**HEPU<sup>®</sup> Autoteile GmbH**

## Wichtige Montageinformation! Important assembly information!

Der Steuerkettensatz 21-0382 darf nur eingebaut werden, wenn **nicht** bereits der Umrüstsatz mit der OE-Nr. 03C198229C oder ein vergleichbarer Satz wie der HEPU Satz 21-6010CA montiert wurde.

## Ursprüngliche eingebaute Steuerkettensatz / Original built-in timing chain kit:

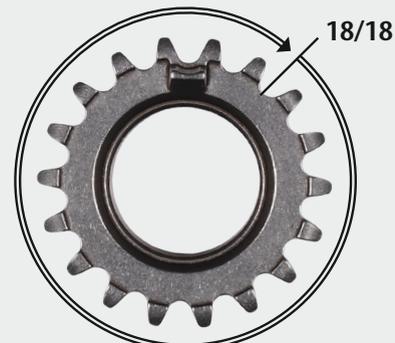
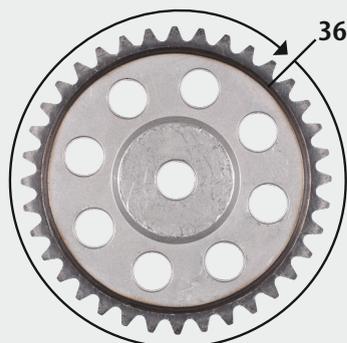
Nockenwellenrad:  
**36** Zähne

Camshaft sprocket:  
**36** teeth

Kurbelwellenrad:  
**18/18** Zähne

Crankshaft sprocket:  
**18/18** teeth

HEPU/IPD 21-0382 darf eingebaut werden. / HEPU/IPD 21-0382 can be installed.

## Steuerkettensatz nach Umrüstung / Timing chain kit after modification:

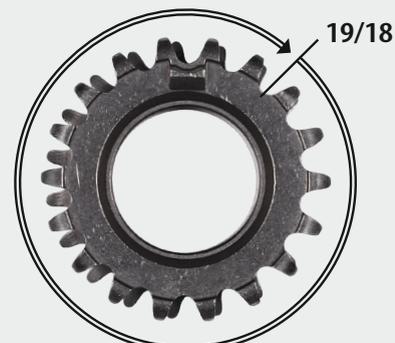
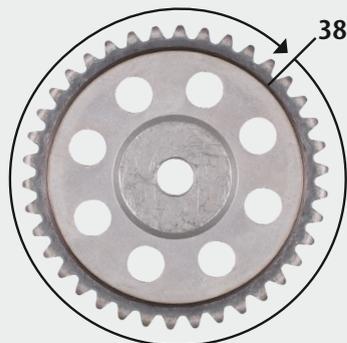
Nockenwellenrad: **38** Zähne  
→ **Steuerkettensatz 21-0382 darf nicht verwendet werden!**  
**Gefahr von Motorschäden!**

Camshaft sprocket: **38** teeth  
→ **Timing chain kit 21-0382 must not be used!**  
**Danger of engine damage!**

Kurbelwellenrad:  
**18/19** Zähne  
→ **Steuerkettensatz 21-0382 darf nicht verwendet werden!**  
**Gefahr von Motorschäden!**

Crankshaft sprocket:  
**18/19** teeth  
→ **Timing chain kit 21-0382 must not be used!**  
**Danger of engine damage!**

Wir empfehlen den Einbau des HEPU/IPD 21-6010CA mit Nockenwellenversteller. / We recommend the installation of HEPU/IPD 21-6010CA with camshaft adjuster.
